AUTORIDAD NACIONAL DE LICENCIAS AMBIENTALES
- ANLA –
RESOLUCIÓN N° **001351**
(05 JUL. 2024)

“Por la cual se modifica la Licencia Ambiental otorgada mediante Resolución 1326 de 5 de agosto de 2020 y se toman otras determinaciones”

El proyecto UPME 01 de 2013 (Subestación Norte 500 KV y Líneas de Transmisión Norte - Tequendama 500 KV y Norte Sogamoso 500 kV) – como primer refuerzo de red 500 KV del Área Oriental tiene como objetivo el diseño, la adquisición de predios y servidumbres, la construcción, el montaje, las pruebas, la puesta en servicio y la operación y mantenimiento del sistema de las obras que hacen parte del proyecto UPME 01- 2013.

Tabla 43 Revisión de accesos mencionados y consideraciones del Equipo Evaluador Ambiental de la ANLA

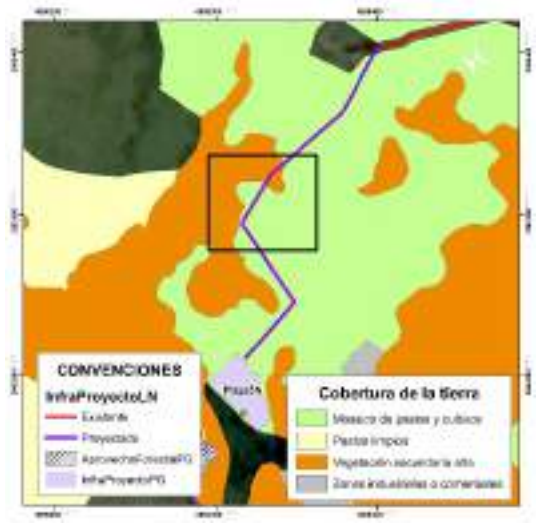
Tipo de obra	***Soporte gráfico revisión Equipo Evaluador Ambiental de la ANLA***	***Consideraciones Equipo Evaluador Ambiental de la ANLA***
*Acceso a plaza 1N**		*Se valida que el acceso es existente y por tanto no requiere aprovechamiento forestal. No obstante, frente a las acciones de mantenimiento propuestas, se identifica que parte del área del acceso se ubica en zona de protección absoluta, por tanto **NO es procedente autorizar las actividades de rocería** en el tramo que se ubica en esta zona.*
*Acceso a plaza 2** *Plaza 2* *(Se indica acceso peatonal desde Vía Tipo 1 hasta sitio de plaza)*		*Se valida que el acceso específico hasta la plaza de tendido no es existente. Para la plaza de tendido y acceso no se encuentra sustracción de reserva autorizada por parte de la CAR. Adicionalmente, parte de la plaza y el acceso se ubica en zona de protección absoluta, donde se establece como uso prohibido la ejecución de rocería. Por lo anterior **NO es procedente autorizar la infraestructura de la plaza y del acceso al no tener sustracción aprobada y al no ser permitidas las actividades de rocería**.*

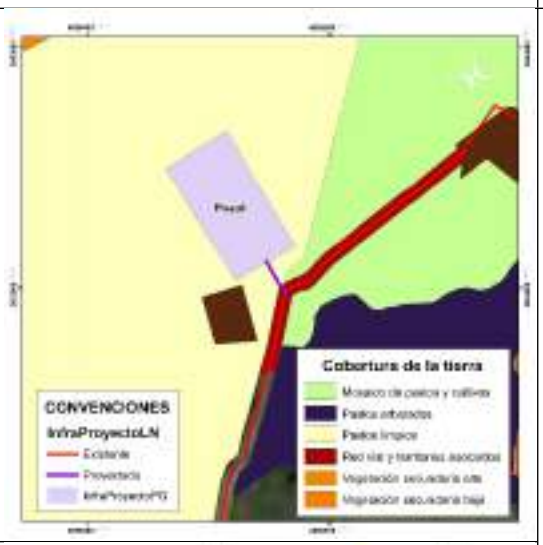
Tipo de obra	***Soporte gráfico revisión Equipo Evaluador Ambiental de la ANLA***	***Consideraciones Equipo Evaluador Ambiental de la ANLA***
*Acceso a plaza 3** *Plaza 3 (Se indica acceso peatonal desde carreteable existente hasta sitio de plaza)*		*Se valida que el acceso específico hasta la plaza de tendido no es existente. Para la plaza de tendido y el acceso no se encuentra sustracción de reserva autorizada por parte de la CAR. Igualmente, no realizó la solicitud de permiso de aprovechamiento forestal. Por lo anterior* ***NO es procedente autorizar la infraestructura de la plaza y del acceso al no tener sustracción aprobada.***
Acceso a sitio de torre 301N (Se indica como acceso peatonal) *Sitio de torre ST301N*		*Se valida que para la sección del acceso de llegada a la torre se relaciona como acceso existente a un sendero o camino, en cobertura de pastos limpios. Se identifica que no se requiere permiso de aprovechamiento y tampoco se tienen restricciones para ingreso con semovientes puesto que no se encuentra dentro del DMI Sector Salto de Tequendama y Cerro Manjui.*

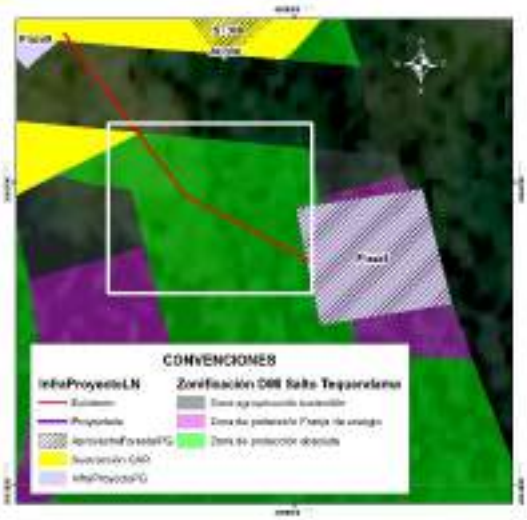
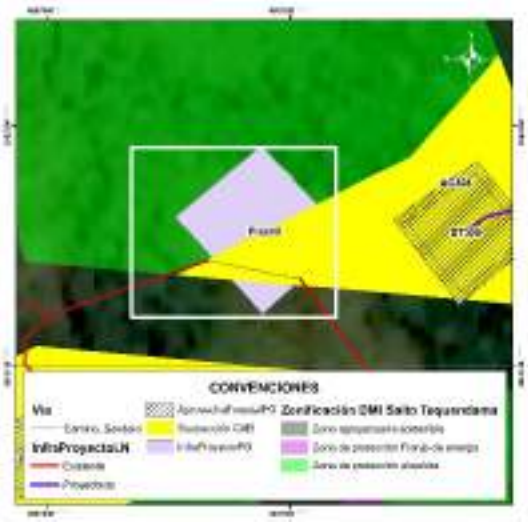
Tipo de obra	***Soporte gráfico revisión Equipo Evaluador Ambiental de la ANLA***	***Consideraciones Equipo Evaluador Ambiental de la ANLA***
*Acceso a plaza 4N** *Plaza 4N* *Acceso a torre 302N (Se indica acceso peatonal a sitio de torre)* *Torre 302N*		*Se valida que para el acceso a la plaza de tendido hay acceso existente, sobre el cual no se requiere permiso de aprovechamiento forestal.* *Respecto a la torre, la sección del acceso de llegada a la torre se relaciona como acceso existente a un sendero o camino, en cobertura de mosaico de pastos y cultivos. Se identifica que no se requiere permiso de aprovechamiento y que tampoco se tienen restricciones para ingreso con semovientes puesto que no se encuentra dentro del DMI Sector Salto de Tequendama y Cerro Manjui.*
*Acceso a plaza 5N** *(Se indica existencia de acceso peatonal)* *Plaza de tendido 5N*		*Comparando la ubicación del acceso con la cartografía base se identifica que el acceso no se asocia a ningún camino o sendero existente, dándose contradicción con la tabla presentada por la Sociedad pero coherencia con la capa InfraProyectoLN, donde se indica que el acceso es proyectado. Se valida que este acceso atraviesa en su recorrido zonas de vegetación secundaria alta, sobre las cuales la Sociedad* ***NO podrá adelantar actividades de tala*** *puesto que no realizó la solicitud de permiso (Recuadros negros).*

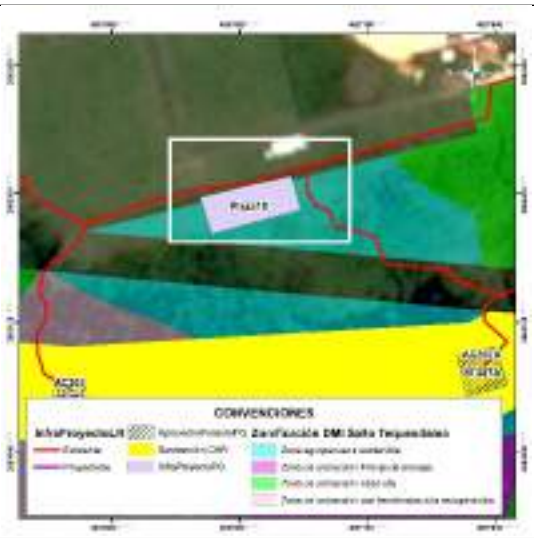
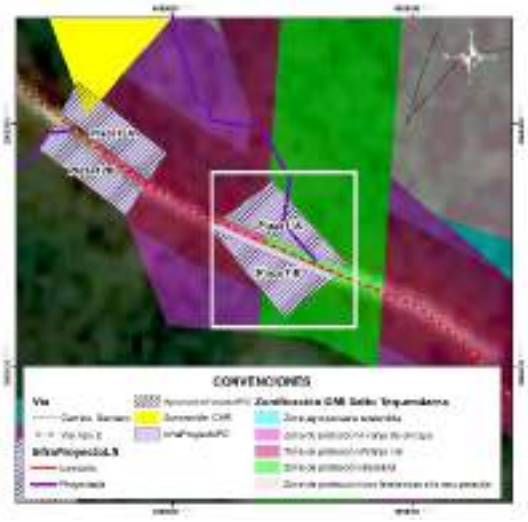
Tipo de obra	***Soporte gráfico revisión Equipo Evaluador Ambiental de la ANLA***	***Consideraciones Equipo Evaluador Ambiental de la ANLA***
Acceso a plaza 6- Plaza de tendido 6 *(Se indica ingreso por acceso peatonal desde vía carreteable)*		*Comparando la ubicación de los accesos con la cartografía base se identifica que los accesos no se asocian a ningún camino o sendero existente, dándose contradicción con la tabla presentada por la Sociedad pero coherencia con la capa InfraProyectoLN, donde se indica que el acceso es proyectado. Se valida que estos accesos y las plazas se ubican en unidades de pastos limpios y arveja, no siendo necesario ejecutar actividades de aprovechamiento forestal. También se corrobora la no existencia de restricciones asociadas al DMI Salto de Tequendama y Cerro Manjui.*
Acceso a plaza 7- Plaza de tendido 7 (Se indica ingreso por acceso peatonal desde vía carreteable)*

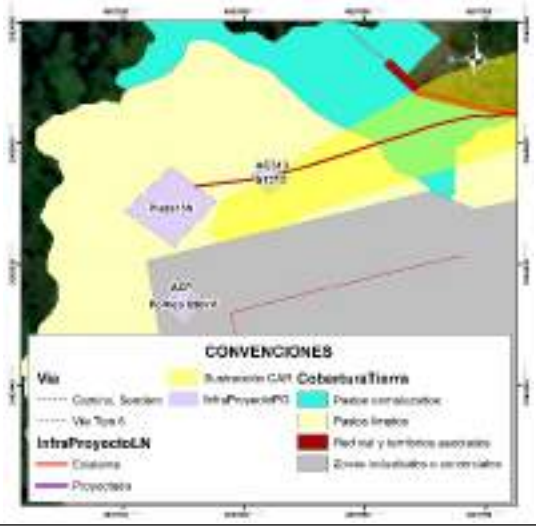
Tipo de obra	***Soporte gráfico revisión Equipo Evaluador Ambiental de la ANLA***	***Consideraciones Equipo Evaluador Ambiental de la ANLA***
Acceso a plaza 8 *(Reportada como acceso peatonal en documento y en capa InfraProyectoLN como acceso existente)*** *Plaza de tendido 8*		*Se valida que el acceso específico hasta la plaza de tendido no es existente. Para la plaza de tendido y el acceso no se encuentra sustracción de reserva autorizada por parte de la CAR puesto que la Sociedad no hace su solicitud. Adicionalmente, parte de la plaza y el acceso se ubica en zona de protección absoluta, donde se establece como uso prohibido la ejecución de rocería. Por lo anterior* ***NO es procedente autorizar la infraestructura de la plaza y del acceso al no tener sustracción aprobada y al no ser permitidas las actividades de rocería.***
*Acceso a plaza 9*** *(Reportada como acceso peatonal en documento y en capa InfraProyectoLN como acceso existente)* *Plaza de tendido 9*		*Se valida que acceso específico hasta plaza de tendido se reporta como camino o sendero, el cual se ubica a 350 m de vía tipo 6 sin pavimentar. Para plaza de tendido y acceso no se encuentra sustracción de reserva autorizada por parte de la CAR puesto que la Sociedad no hace su solicitud. Adicionalmente, parte de la plaza y el acceso se ubica en zona de protección absoluta, donde se establece como uso prohibido la ejecución de rocería. Por lo anterior* ***NO es procedente autorizar la infraestructura de la plaza y del acceso al no tener sustracción aprobada y al no ser permitidas las actividades de rocería.***

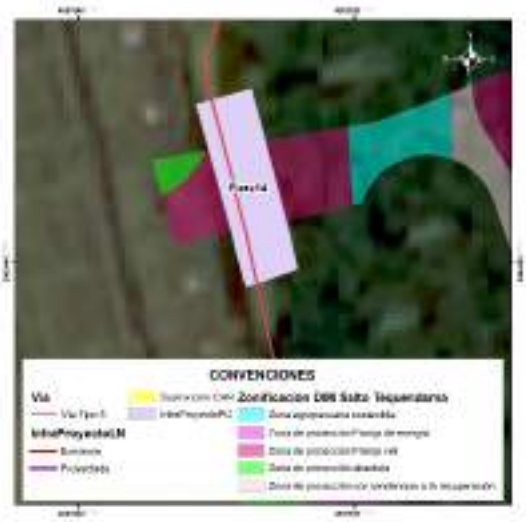
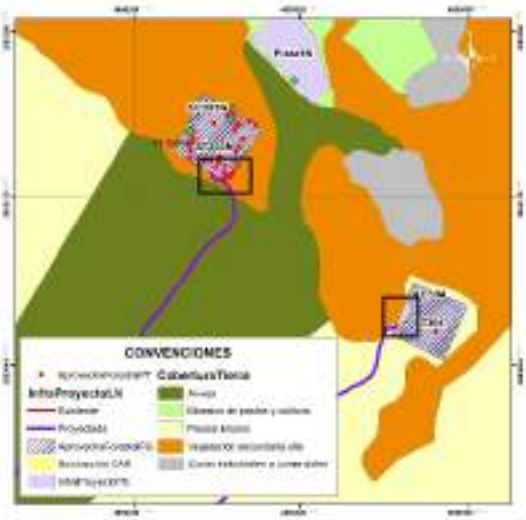
Tipo de obra	***Soporte gráfico revisión Equipo Evaluador Ambiental de la ANLA***	***Consideraciones Equipo Evaluador Ambiental de la ANLA***
*Acceso a plaza 10 (vía tipo 6 sin pavimentar)*** *Plaza de tendido 10*		*Se valida que el acceso específico hasta la plaza de tendido se reporta como vía tipo 6, sin embargo se plantea adecuación con rocería, aspecto que es inconsistente con la definición de la vía existente. La plaza de tendido se ubica en una "zona agropecuaria sostenible" del DIM Salto del Tequendama y Cerro Manjui, para la cual la Sociedad no solicitó sustracción de reserva ante la CAR. Por lo anterior* ***NO es procedente autorizar la infraestructura de la plaza y del acceso al no tener sustracción de reserva.***
*Acceso a plazas de tendido 11A (camino o sendero desde vía tipo 2) y 11B*** *Plazas de tendido 11A y 11B*		*En el documento se relaciona como acceso el Acc-06, sin embargo, en la capa InfraProyectoLN se identifica que el acceso asociado es el Acc-309.* *Se valida que acceso específico hasta plaza de tendido 11A se relaciona como camino o sendero, para el cual se plantearía adecuación con rocería la cual se establece dentro de la zonificación del DMI Sector Salto del Tequendama y Cerro Manjui como actividad prohibida en zona de protección absoluta. Para plazas de tendido y acceso no se encuentra sustracción de reserva autorizada por parte de la CAR puesto que la Sociedad no hace su solicitud.* *Por lo anterior* ***NO es procedente autorizar la infraestructura de las plazas y del acceso al no tener sustracción de reserva.***

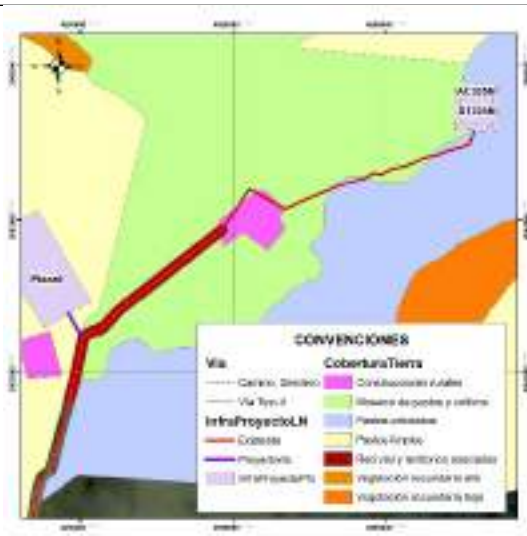
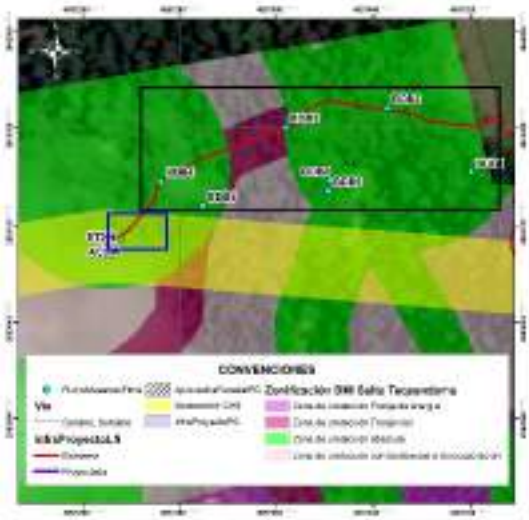
Tipo de obra	***Soporte gráfico revisión Equipo Evaluador Ambiental de la ANLA***	***Consideraciones Equipo Evaluador Ambiental de la ANLA***
*Acceso a plazas de tendido 12A y 12B**** *Plazas de tendido 12A y 12B*		*Se valida que parte de las dos plazas de tendido se encuentran en DMI sin sustracción de reserva autorizada por parte de la CAR, las cuales se ubican en "zona de protección vial". Teniendo en cuenta el área disponible que se encuentra fuera del DMI,* ***NO es procedente autorizar la infraestructura de la plaza de tendido 12A y solo podría autorizarse el área de la plaza de tendido 12B en el área que se encuentra fuera del DMI, área en la cual se autoriza el permiso de aprovechamiento solicitado.***
*Acceso a plaza de tendido 13N*** *Sitio de torre ST313*		*Se identifica que el acceso, la plaza de tendido y la torre se ubica en unidades de pastizales. El trazado del acceso se ubica sobre las zonas sustraídas, razón por la cual se considera aceptable este acceso siempre y cuando* ***NO*** *se realicen actividades de aprovechamiento forestal, puesto que este permiso no se solicitó.*

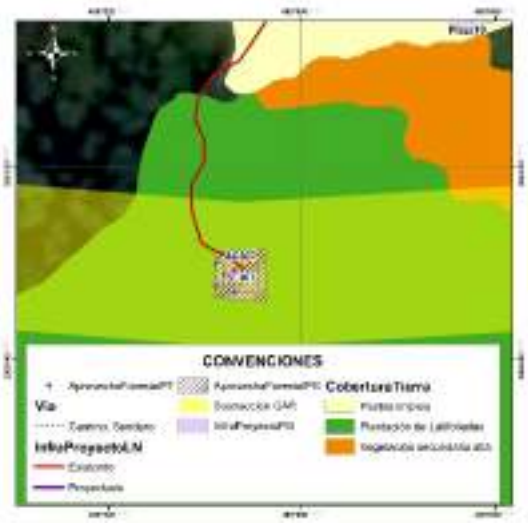
Tipo de obra	***Soporte gráfico revisión Equipo Evaluador Ambiental de la ANLA***	***Consideraciones Equipo Evaluador Ambiental de la ANLA***
*Acceso a plaza (vía tipo 5)** *Plaza de tendido 14*		*Se valida que la parte central de la plaza de tendido se encuentra en DMI para la cual la Sociedad no realizó solicitud de sustracción y por tanto no tiene autorización por parte de la CAR. En este sentido,* ***NO es procedente autorizar la infraestructura de la plaza de tendido 14.***
*Accesos a sitios de torre ST303N y ST304** *Sitios de torre ST303N y ST304*		*Comparando la ubicación de los accesos con la cartografía base se identifica que no se asocian a ningún camino o sendero existente, quedando identificada una contradicción con la tabla presentada por la Sociedad pero coherencia con la capa InfraProyectoLN donde se indica que el acceso es proyectado. Se valida que estos accesos se ubican en su mayoría en cultivos de arveja y en pastos limpios, no siendo necesario ejecutar actividades de aprovechamiento forestal para estos tramos.* *Para el caso del acceso al ST303N y una parte del ST304, se identifica cruce con parches de vegetación secundaria alta (ver recuadros negros) para los cuales la Sociedad* ***NO podrá adelantar actividades de tala*** *puesto que no realizó la solicitud de permiso.*

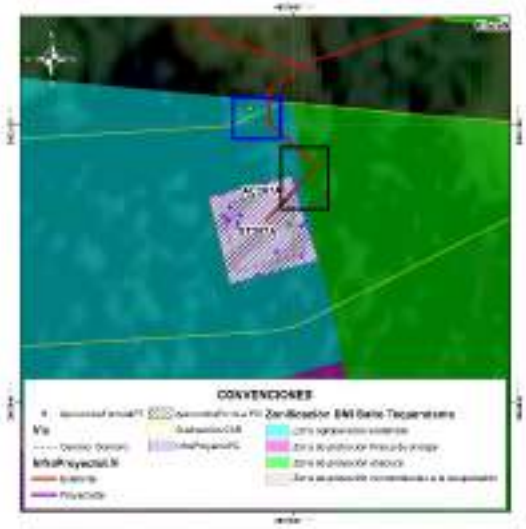
Tipo de obra	***Soporte gráfico revisión Equipo Evaluador Ambiental de la ANLA***	***Consideraciones Equipo Evaluador Ambiental de la ANLA***
*Acceso a ST305N** *Sitio de torre ST305N*		*Revisando con la cartografía base se identifica que el acceso no es existente sino que se relaciona con la existencia de un camino o sendero que atraviesa unidades de mosaico de pastos y cultivos, pastos arbolados y construcciones rurales (ubicadas a 110 m del sitio de torre). Teniendo en cuenta que la Sociedad no solicita permiso de aprovechamiento forestal, en este acceso y en la torre **NO podrá adelantar actividades de tala** de ningún individuo que pueda encontrarse de manera aislada (pastos arbolados).*
*Acceso a ST306 (Se menciona en documento y en cartografía base como acceso peatonal)**		*Durante la visita de evaluación se validó que no existe camino o sendero reportado en cartobase y que la condición de la vegetación es de tipo denso, lo cual es consistente con la cobertura registrada (Bosque denso). Adicionalmente, se identifica que en el área trazada para el acceso, existen individuos de especies en veda, los cuales no están siendo incluidos en solicitud de aprovechamiento forestal (ver cuadro azul).*  ***Individuo fustal ubicado en tramo de llegada del acceso (No solicitado en aprovechamiento forestal) Coordenadas 4º34´12´´N, 74º17´15´´ W.*** *De igual manera, en el tramo del acceso la Sociedad registra a las parcelas BDB4, BDB3 y BDB2 (Ver cuadros negros), en las cuales reporta 100 individuos fustales, de estos 23 obedecen a la especie Cyathea sp. y 35 a la*

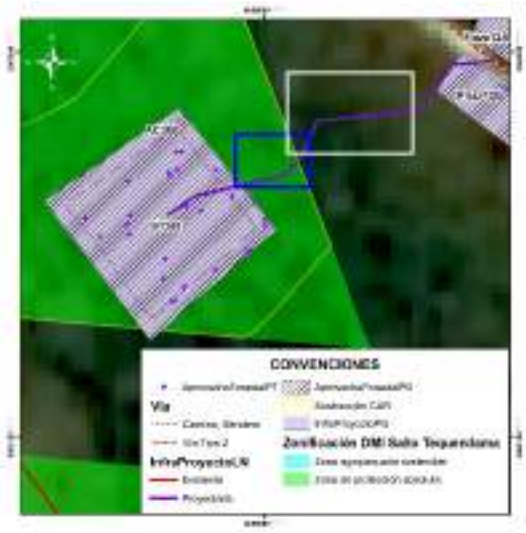
Tipo de obra	***Soporte gráfico revisión Equipo Evaluador Ambiental de la ANLA***	***Consideraciones Equipo Evaluador Ambiental de la ANLA***
		especie Quercus humboldtii, ambas especies en veda nacional. *Sumado a esto, no se encuentra sustracción de reserva autorizada por parte de la CAR puesto que la Sociedad no hace su solicitud para los accesos y tampoco realiza solicitud de aprovechamiento forestal aun cuando fue requerido. Adicionalmente, parte del acceso se ubica en zona de protección absoluta, donde se establece como uso prohibido la ejecución de rocería. Por lo anterior* ***NO es procedente autorizar el acceso al no tener sustracción aprobada, no haber solicitado permiso de aprovechamiento forestal y no ser permitidas las actividades de rocería.***
*Acceso a ST307 (Se menciona en documento y en cartografía base como acceso peatonal)**		*Durante la visita de evaluación se validó que no existe camino o sendero reportado en cartobase y que la condición de la vegetación se asocia a plantaciones de latifoliadas con vegetación arbórea densa producto de la recuperación del área con presencia de especies en veda. Resultado de ello, la Sociedad para el sitio de torre (relacionado en cobertura plantación de latifoliadas) solicita permiso de aprovechamiento forestal para seis (6) individuos de Quercus humboldtii (especie en veda nacional), no obstante, para el acceso omite la solicitud de permiso de aprovechamiento forestal no siendo procedente la autorización de intervención en acceso.* *Sumado a esto, en parte del acceso no se encuentra sustracción de reserva autorizada por parte de la CAR puesto que la Sociedad no hace*

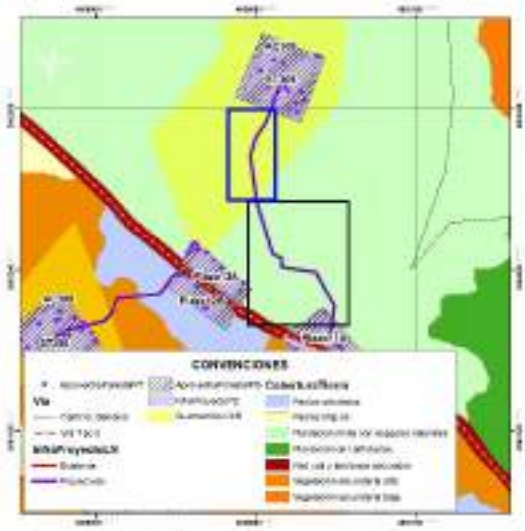
Tipo de obra	***Soporte gráfico revisión Equipo Evaluador Ambiental de la ANLA***	***Consideraciones Equipo Evaluador Ambiental de la ANLA***
		su solicitud para los accesos. Por lo anterior ***NO es procedente autorizar el acceso al no tener sustracción aprobada y no haber solicitado permiso de aprovechamiento forestal.***
*Acceso a ST307A (Se menciona en documento y en cartografía base como acceso peatonal)**		*Durante la visita de evaluación se validó que no existe camino o sendero reportado en cartobase y que la condición de la vegetación se asocia a plantaciones de latifoliadas con vegetación arbórea densa producto de la recuperación del área con presencia de especies pioneras. Resultado de ello, la Sociedad para el sitio de torre (relacionado en la misma cobertura) solicita permiso de aprovechamiento forestal para 16 individuos fustales, no obstante, para el acceso omite la solicitud de permiso de aprovechamiento forestal no siendo procedente la autorización de intervención en acceso. Adicionalmente, en la visita de evaluación se identificó que en el área trazada para el acceso, existen individuos fustales, los cuales no están siendo incluidos en solicitud de aprovechamiento forestal (ver cuadro azul).* *Sumado a esto, en parte del acceso no se encuentra sustracción de reserva autorizada por parte de la CAR puesto que la Sociedad no hace su solicitud para los accesos y adicionalmente, parte del acceso se ubica en zona de protección absoluta, donde se establece como uso prohibido la ejecución de rocería (ver cuadro negro). Por lo anterior* ***NO es procedente autorizar el acceso al no tener sustracción aprobada, no haber solicitado permiso de aprovechamiento forestal y no***

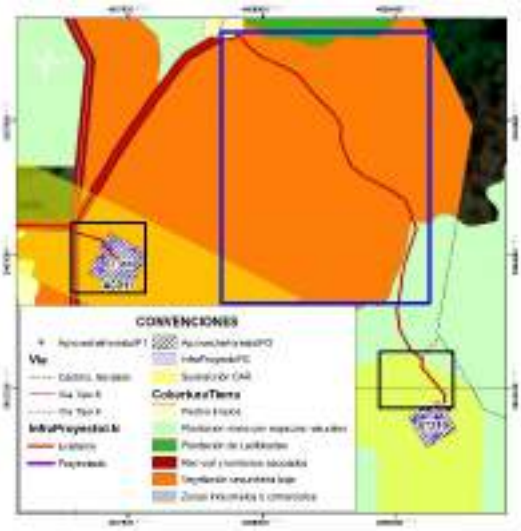
Tipo de obra	***Soporte gráfico revisión Equipo Evaluador Ambiental de la ANLA***	***Consideraciones Equipo Evaluador Ambiental de la ANLA***
		ser permitidas las actividades de rocería.
Acceso a ST308 *(Acceso mencionado como proyectado en capa InfraProyectoLN y como sendero/ camino en cartobase)**		*Durante la visita de evaluación se validó que no existe camino o sendero reportado en cartobase y que la condición de la vegetación se asocia vegetación secundaria alta. Resultado de ello, la Sociedad para el sitio de torre (relacionado en la misma cobertura) solicita permiso de aprovechamiento forestal para 36 individuos fustales, no obstante, para el acceso omite la solicitud de permiso de aprovechamiento forestal no siendo procedente la autorización de intervención en acceso. Adicionalmente, en la visita de evaluación se identificó que en el área trazada para el acceso, existen individuos fustales, los cuales no están siendo incluidos en solicitud de aprovechamiento forestal (ver cuadro azul).* *Sumado a esto, en área por fuera del DMI (ver recuadro blanco) tampoco se solicita permiso de aprovechamiento aun cuando la cobertura es vegetación secundaria alta. Por lo anterior* ***NO es procedente autorizar el acceso al no haber solicitado permiso de aprovechamiento forestal para su intervención.***

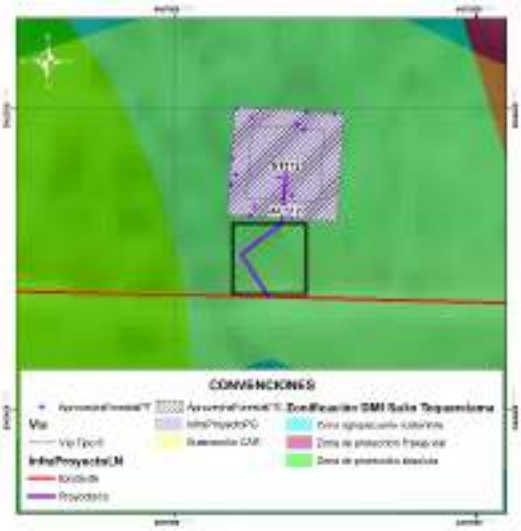
Tipo de obra	***Soporte gráfico revisión Equipo Evaluador Ambiental de la ANLA***	***Consideraciones Equipo Evaluador Ambiental de la ANLA***
Acceso a ST309 *(Acceso mencionado como proyectado en capa InfraProyectoLN y como sendero/ camino en cartobase)**		*Durante la visita de evaluación se validó que no existe camino o sendero reportado en cartobase y que la condición de la vegetación se asocia a la cobertura de plantación mixta con espacios naturales. Resultado de ello, la Sociedad para el sitio de torre (relacionado en la misma cobertura) solicita permiso de aprovechamiento forestal para 17 individuos fustales, no obstante, para el acceso omite la solicitud de permiso de aprovechamiento forestal no siendo procedente la autorización de intervención en acceso ni dentro del área sustraída (Recuadro azul) ni por fuera de esta.* *Sumado a esto, en parte del acceso no se encuentra sustracción de reserva autorizada por parte de la CAR puesto que la Sociedad no hace su solicitud para los accesos y adicionalmente, parte del acceso se ubica en zona de protección absoluta, donde se establece como uso prohibido la ejecución de rocería (ver cuadro negro). Por lo anterior* ***NO es procedente autorizar el acceso al no tener sustracción aprobada, no haber solicitado permiso de aprovechamiento forestal y no ser permitidas las actividades de rocería.***

Tabla 61 Zonificación de Manejo Ambiental definida por la ANLA

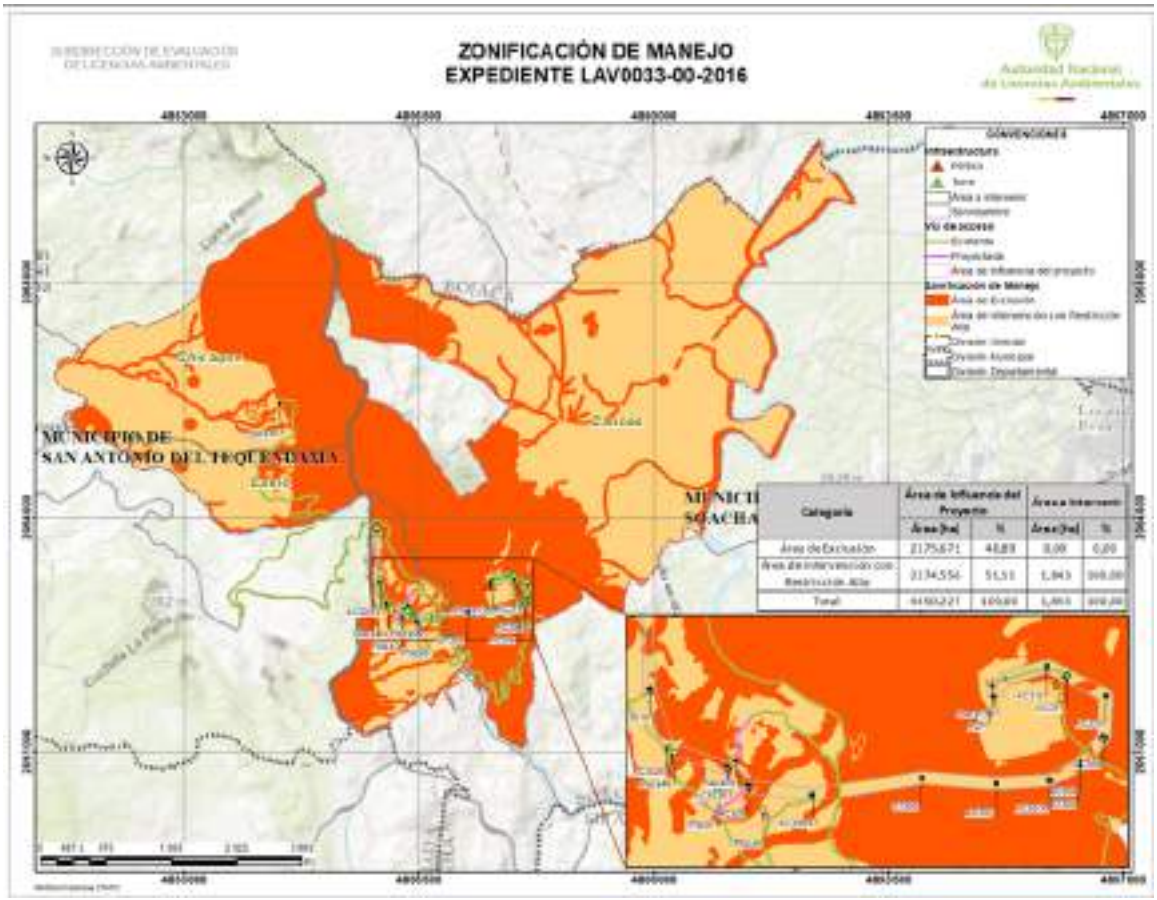
A continuación, se presenta la tabla y figura de la zonificación de manejo ambiental ajustada de acuerdo con las consideraciones de esta Autoridad Nacional para la modificación de la licencia ambiental del proyecto UPME 01 de 2013 (Subestación Norte 500 KV y Líneas de Transmisión Norte - Tequendama 500 KV y Norte Sogamoso 500 kV) – como primer refuerzo de red 500 KV del Área Oriental.
